CIRCULAR CON Y SIN CONSULTA N° 15

LICITACIÓN PÚBLICA NACIONAL E INTERNACIONAL ADIF N° LP80/2016

“OBRA: MODERNIZACIÓN, RENOVACIÓN Y AMPLIACIÓN DE LA PLAYA DE ESTACIÓN RETIRO - FFCC GRAL. MITRE E INTEGRACIÓN CON EL FFCC GRAL. SAN MARTÍN

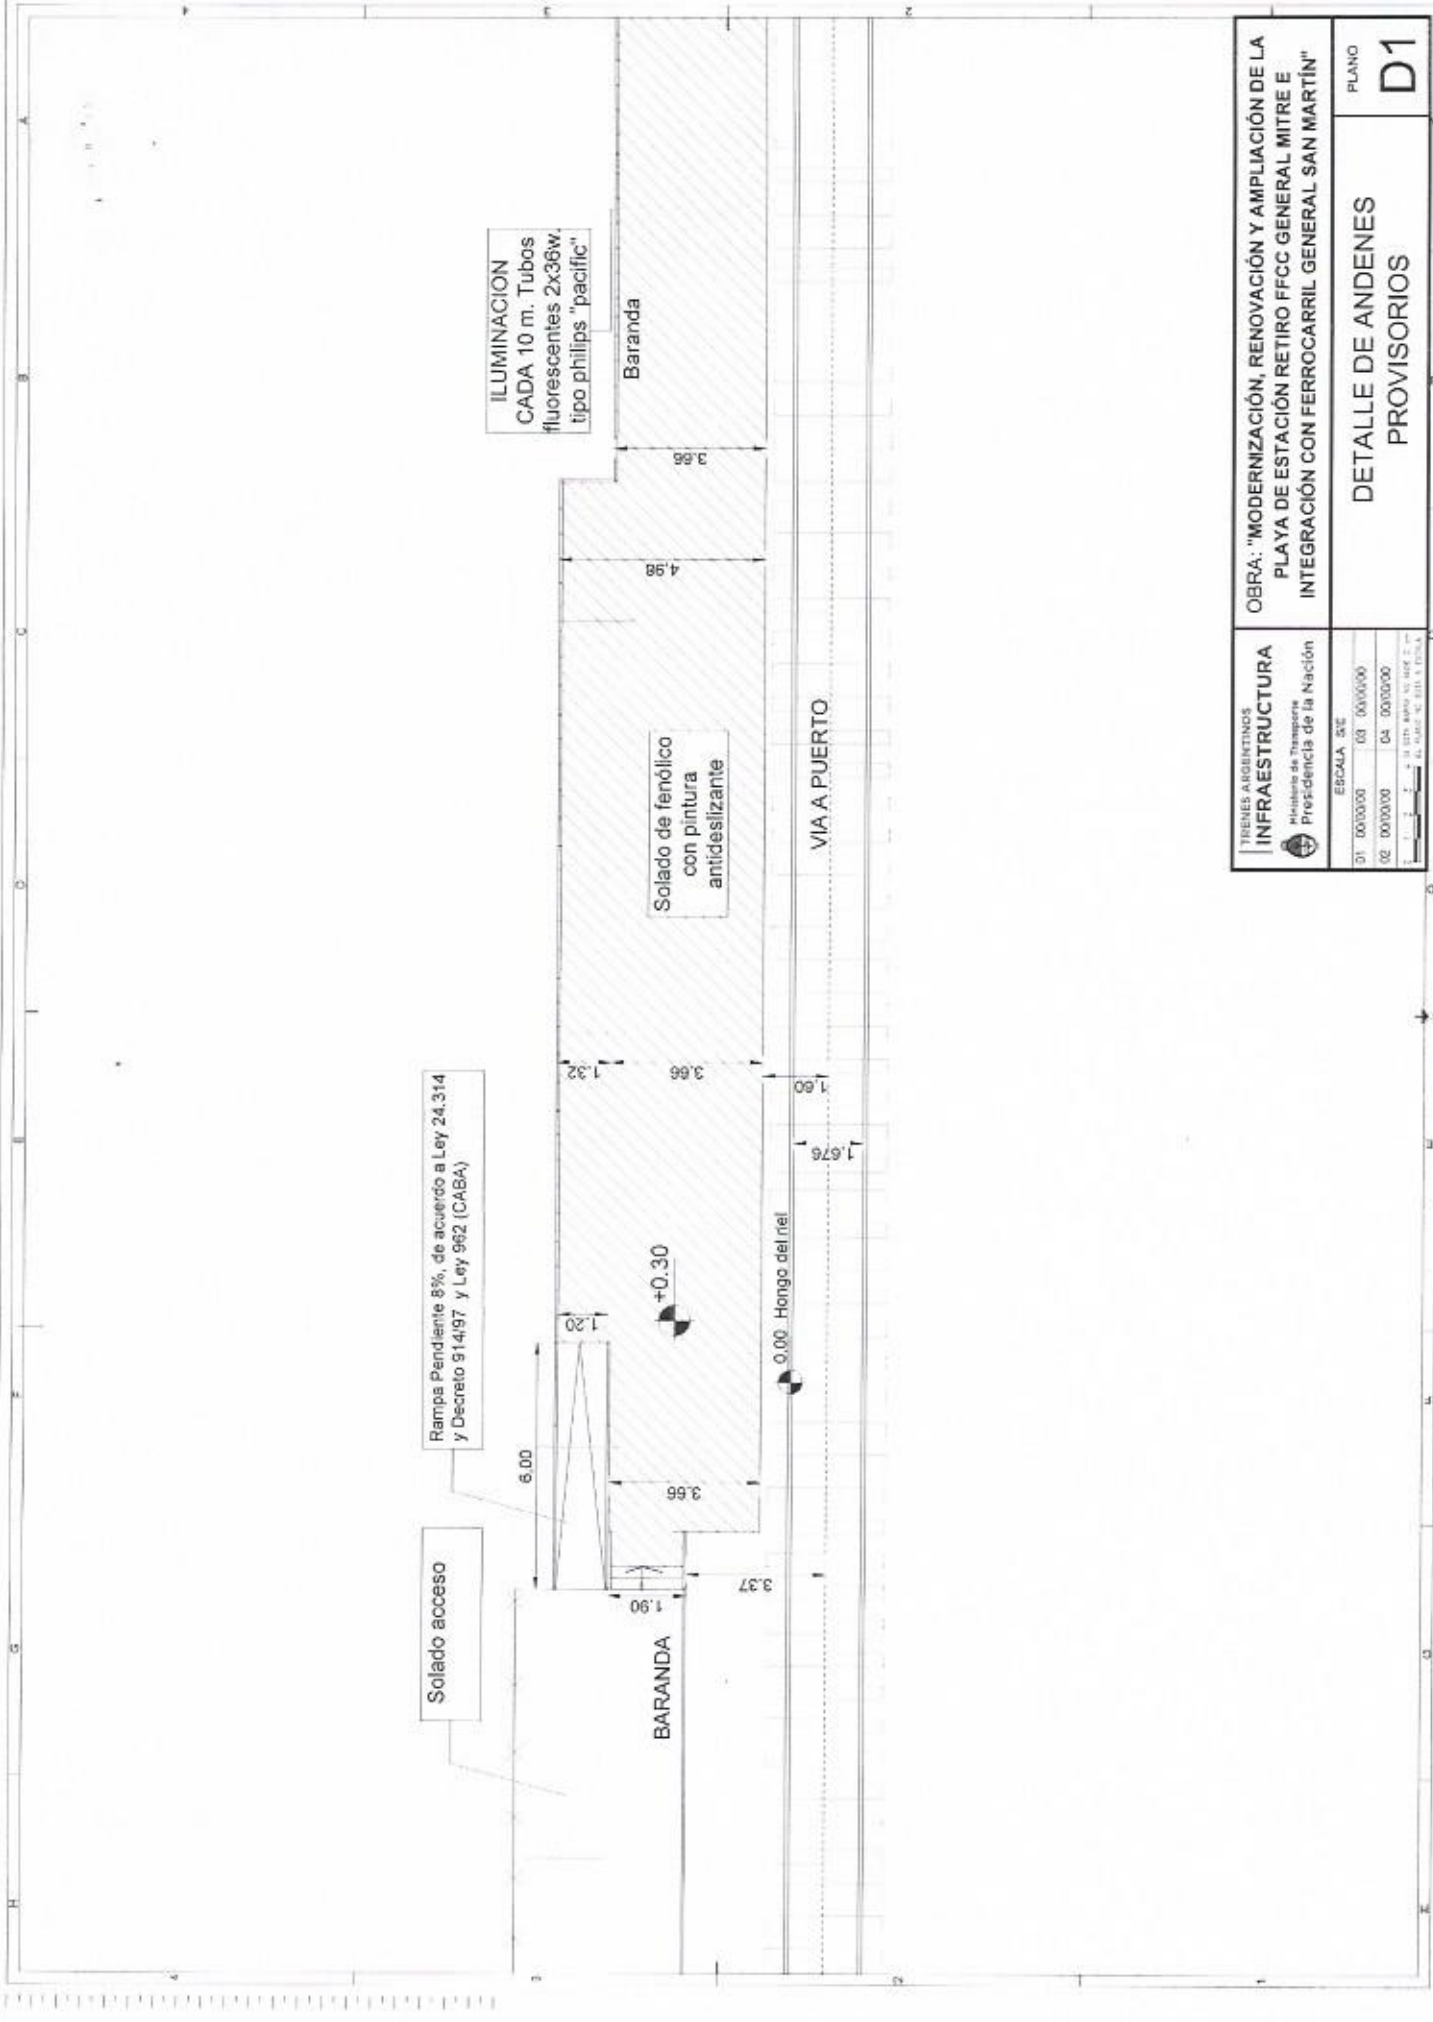
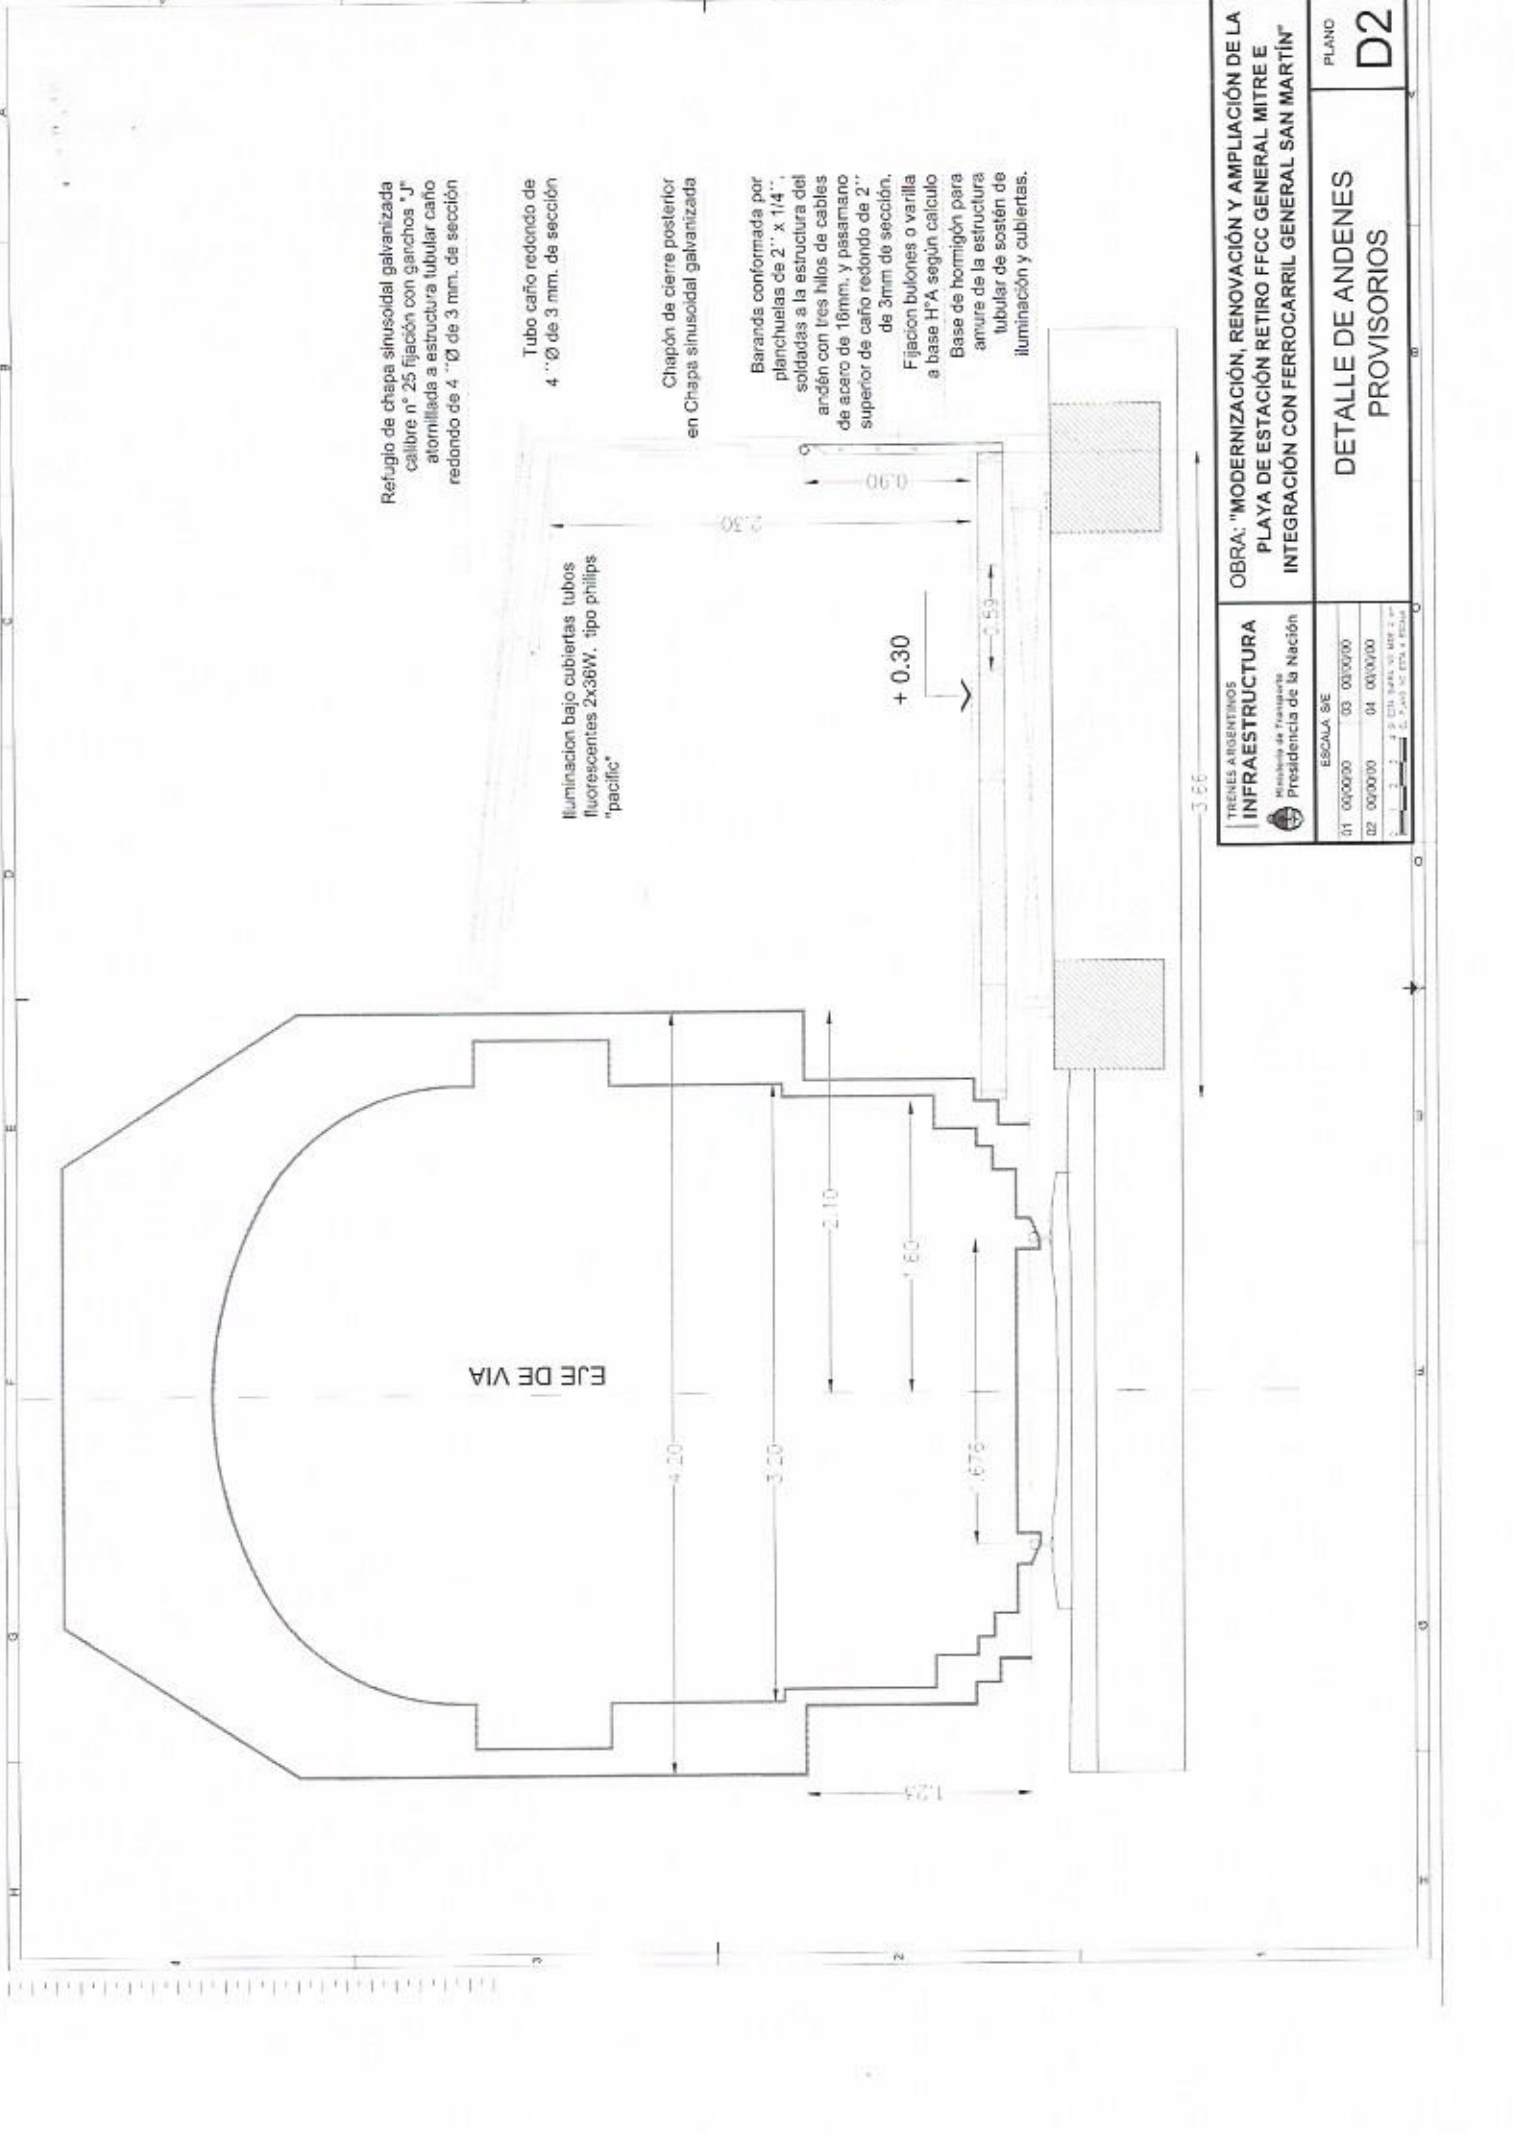
Se solicitan planos tipo del andén provisorio y de la cubierta provisoria. Asimismo se solicita aclaración del alcance del punto 36.2.2 "montaje de cubiertas provisorias", incluye provisión?

Se incluye provisión de la totalidad de los materiales a cargo de LA CONTRATISTA. Se adjunta plano tipo.
